STUDER

STUDER A80/RC
(STUDER A80/R)

Service Information 62/81 D/E

Diagram 7

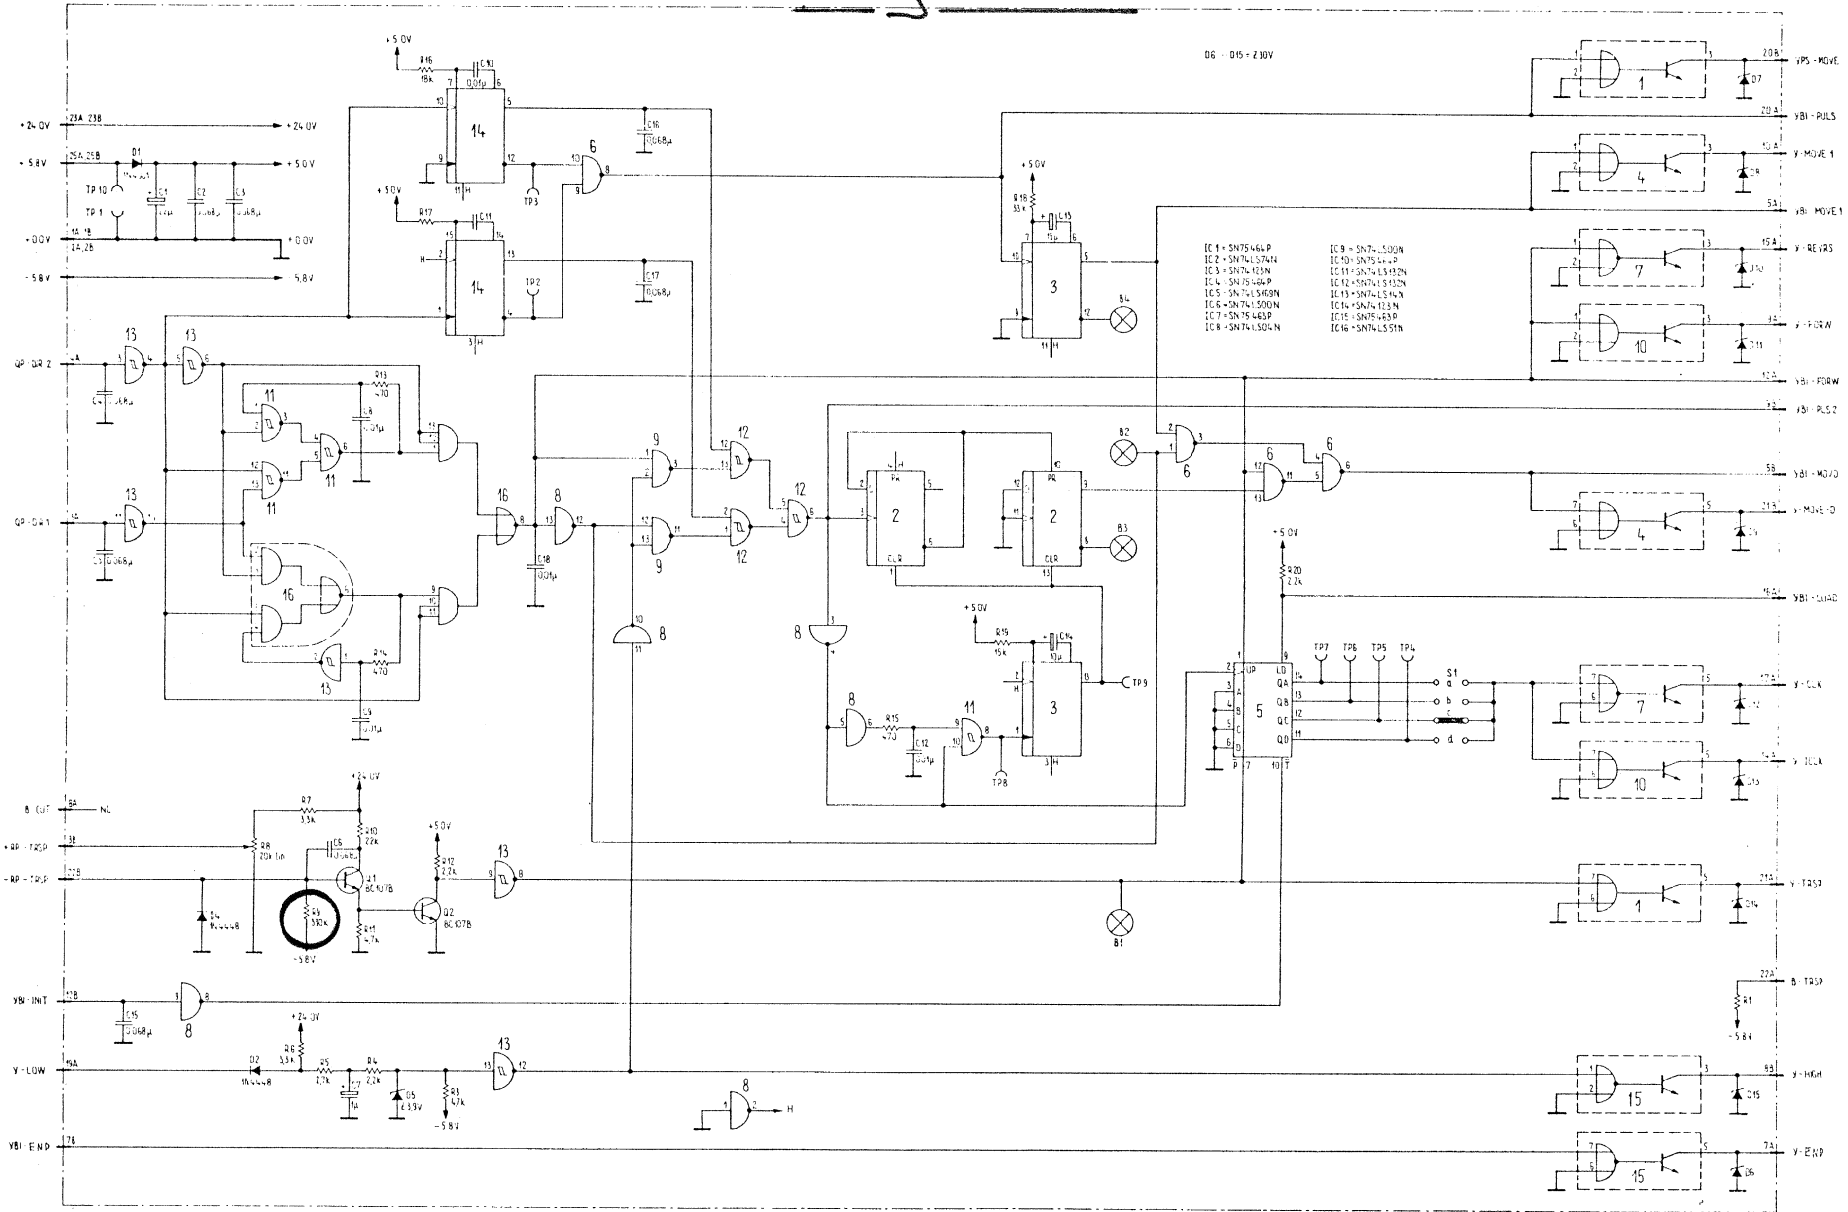
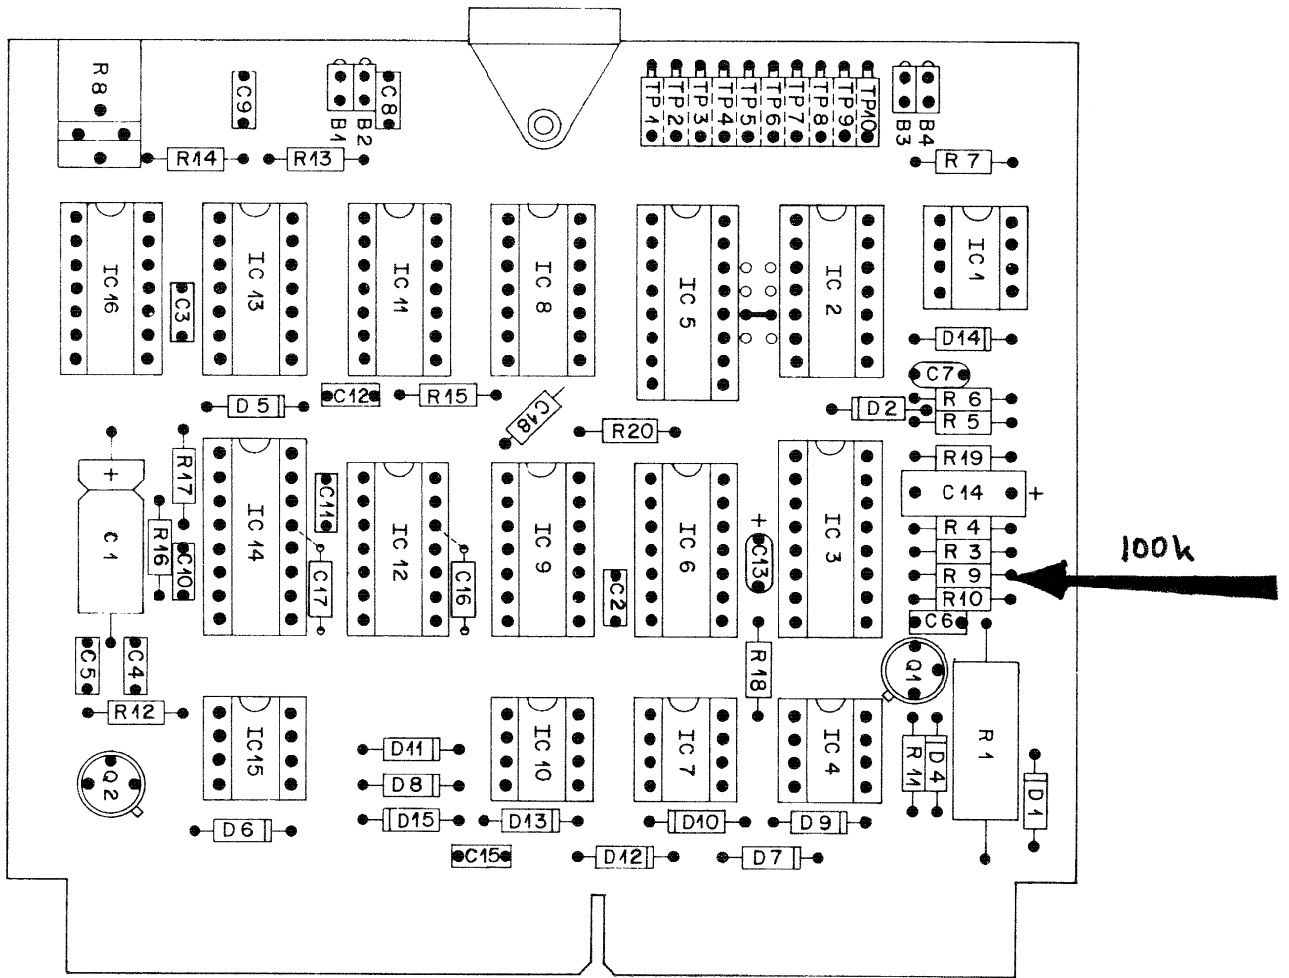
Um einen besseren Einstellbereich der Lichtschranke zu erzielen, muss R9 geändert werden.

R9 (330kOhm) → 100kOhm 57.02.5104
Siehe Schema 7.

To get a better range to adjust the light barrier, R9 must be changed.

R9 (330kOhm) → 100kOhm 57.02.5104
See diagram 7.

Diagram 8

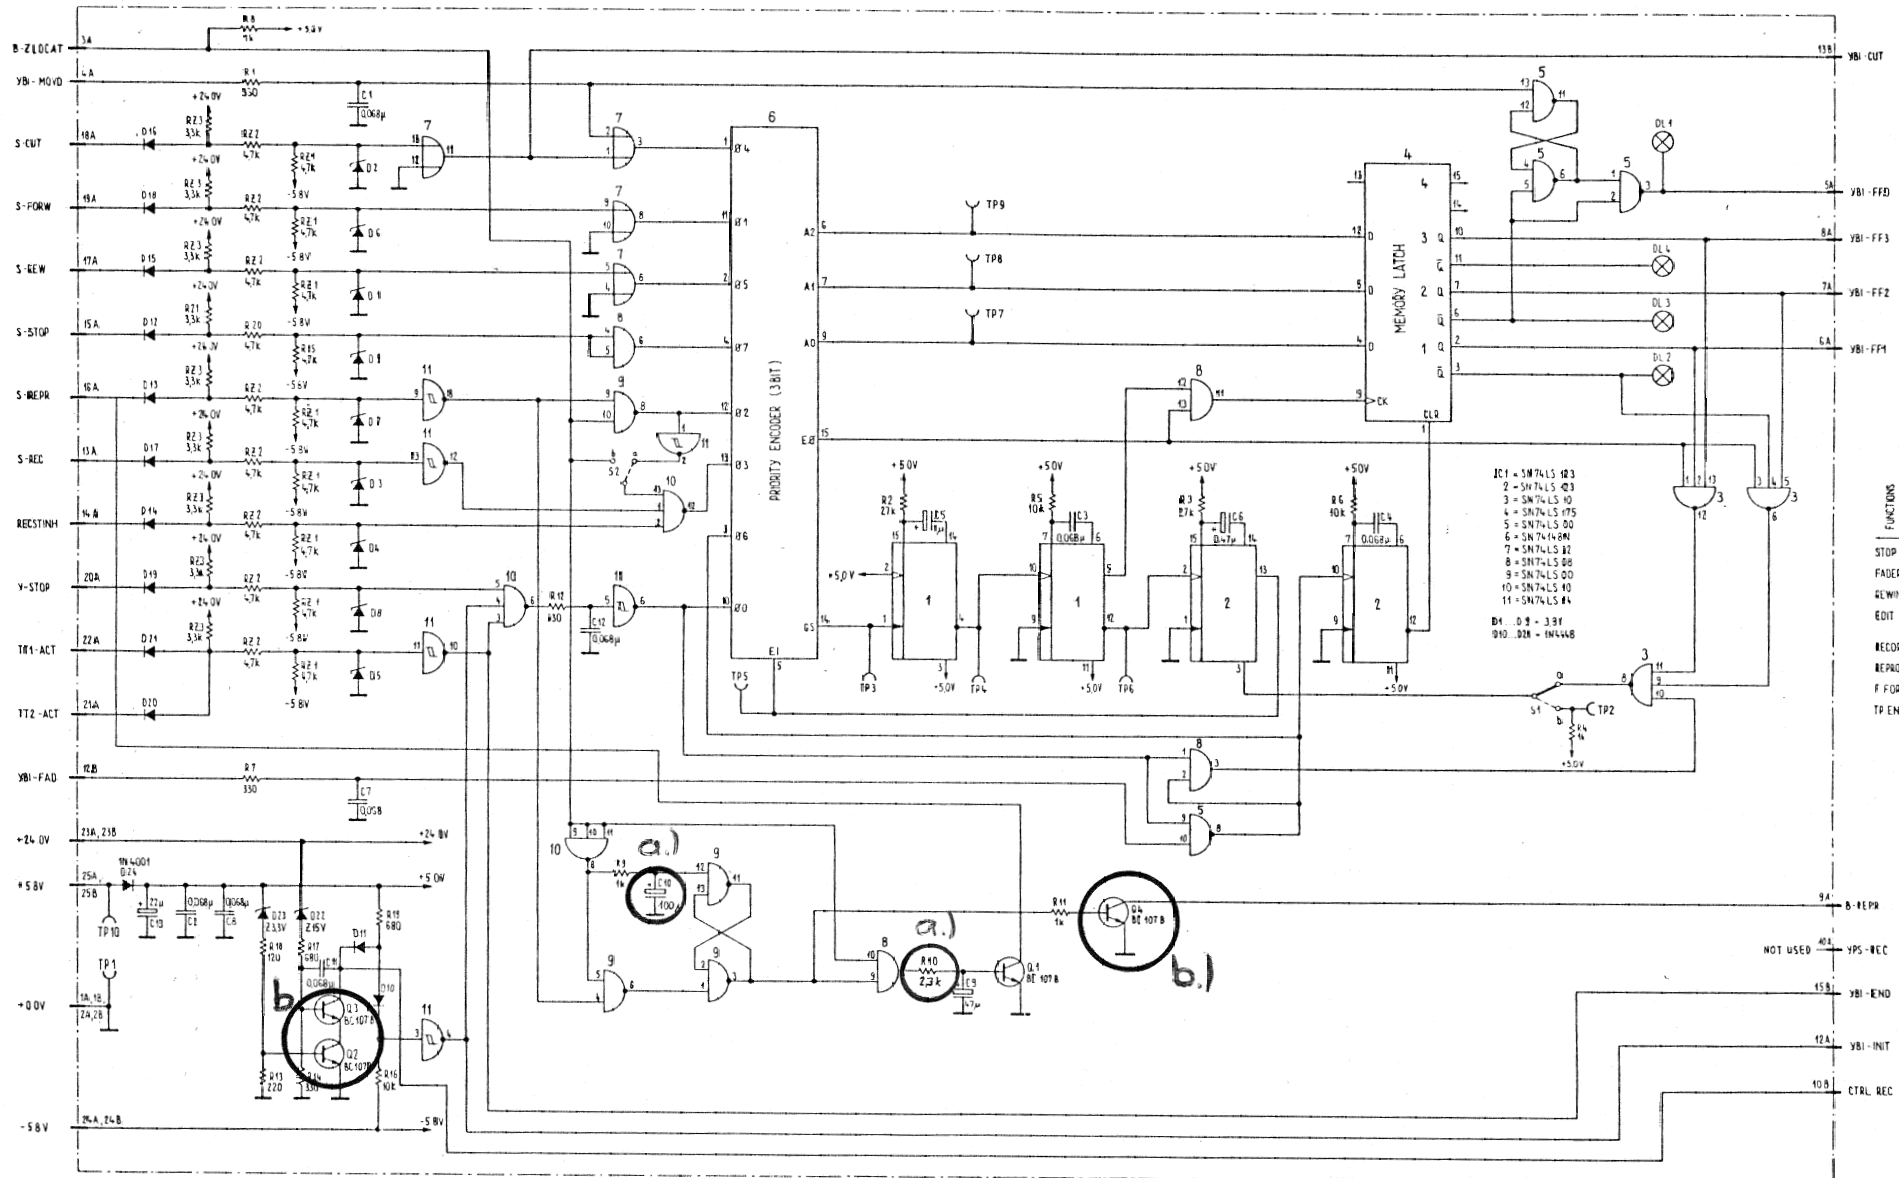
Geht das Tonbandgerät beim Einschalten (Netzschalter) direkt auf Play, müssen folgende Komponenten geändert werden:

R 10	(1 kOhm)	→	2,2 kOhm	57.02.5222
C 10	(47 µF)	→	100 µF	59.22.3101

If the tape recorder goes straight to play while switching the mains on, the following modification has to be done:

R 10	(1 kOhm)	→	2,2 kOhm	57.02.5222
C 10	(47 µF)	→	100 µF	59.22.3101

Diagram 9

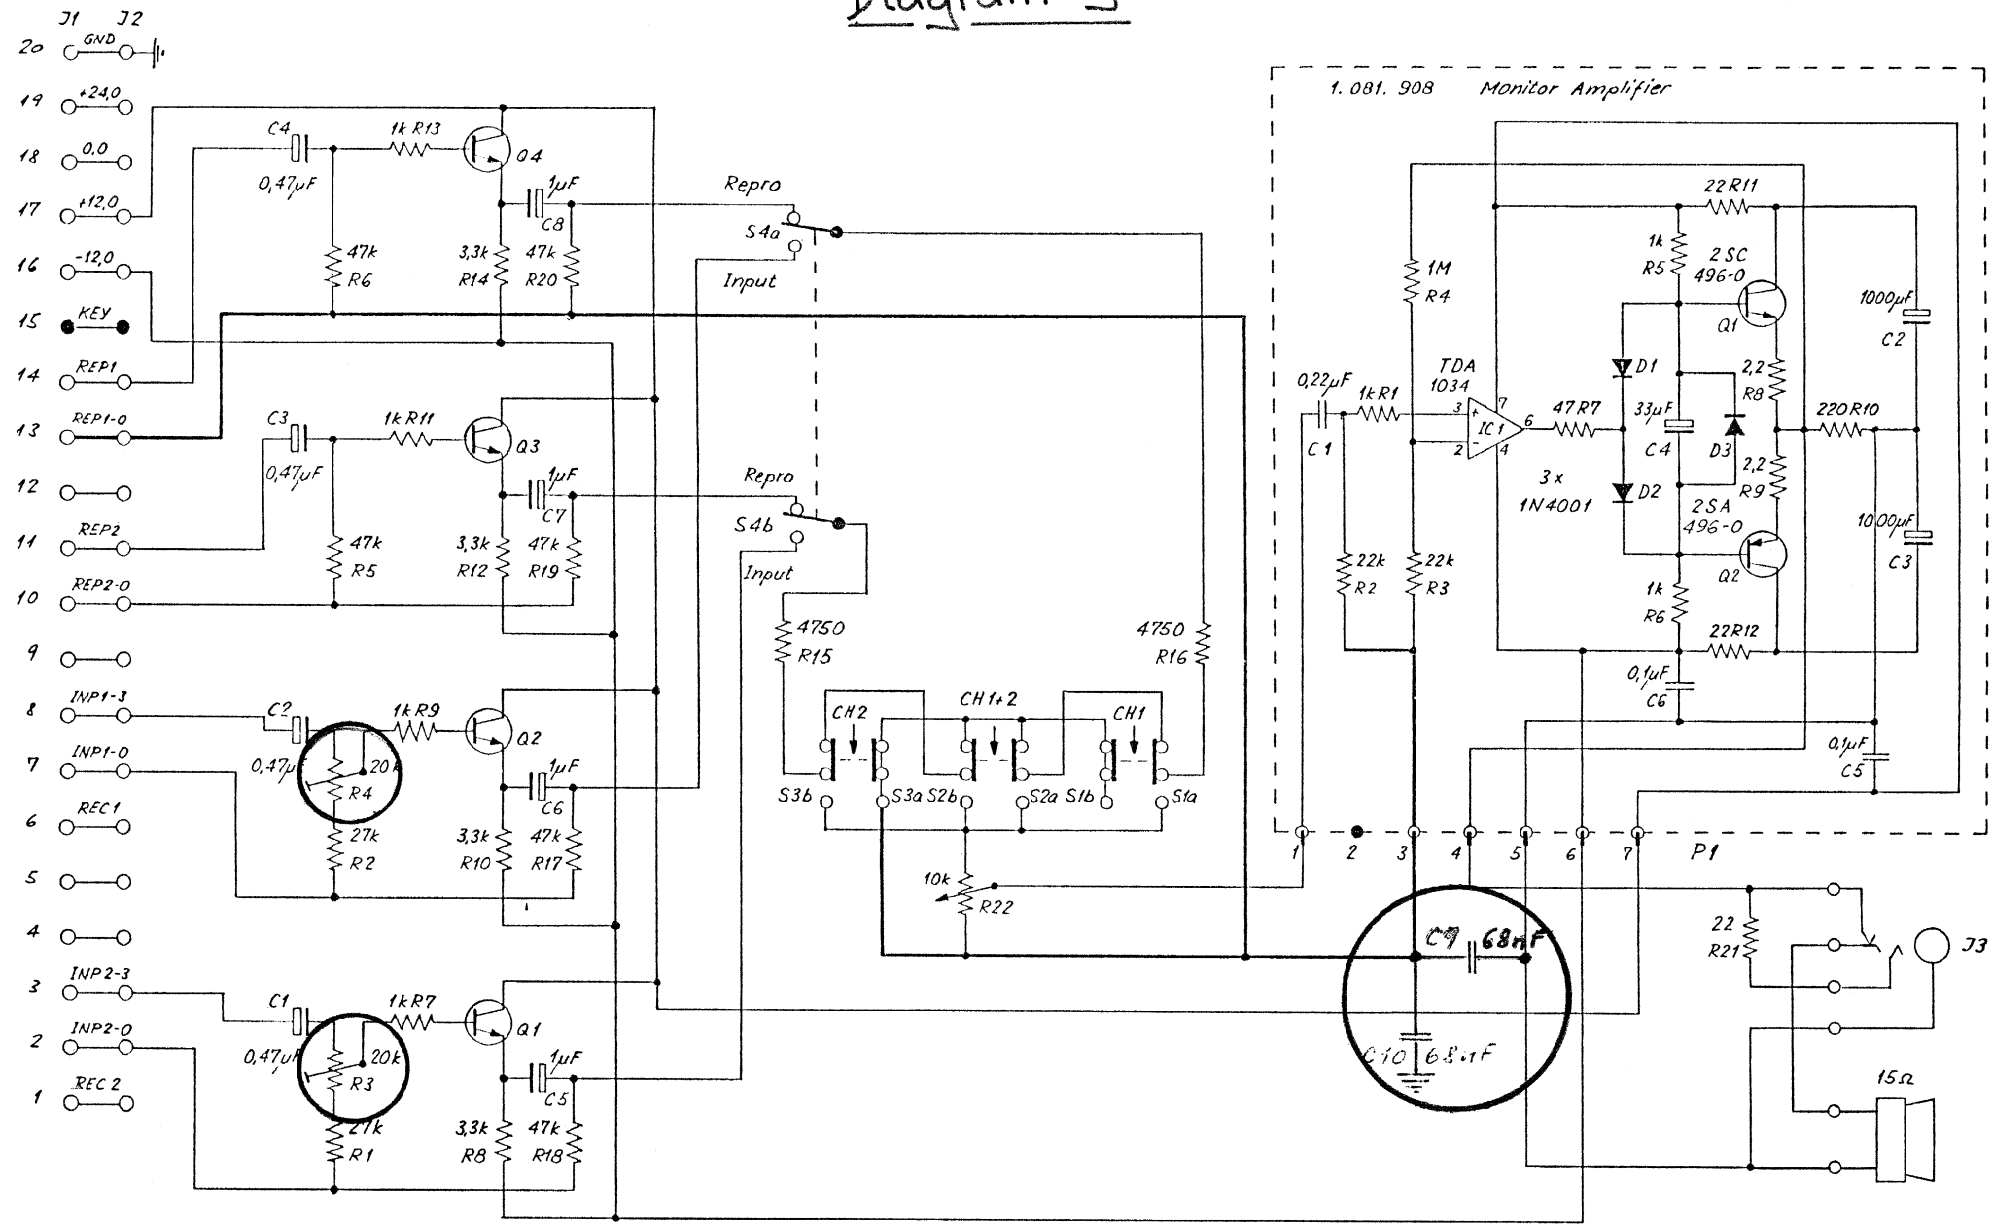
Beim Betätigen der Taste Play sind Knacksgeräusche im Monitorlautsprecher hörbar.

2 Kondensatoren C9 und C10 68 nF 59.99.0205 müssen eingelötet werden. Vom Signal Rep. 1 - 0 auf Masse und vom Rep. 1 - 9 auf 0 vom Lautsprecher (Pin 5 vom Monitor-Verstärkerprint 1.081.908).

By pressing the play button causes an audible click-noise in the monitor speaker.

2 Capacitors C9 und C10 68 nF 59.99.0205 must be added, one from the signal REP-1-0 to ground and the other from REP-1-0 to ground of the speaker 0 V (Pin 5 of the monitor amplifier board 1.081.908.)
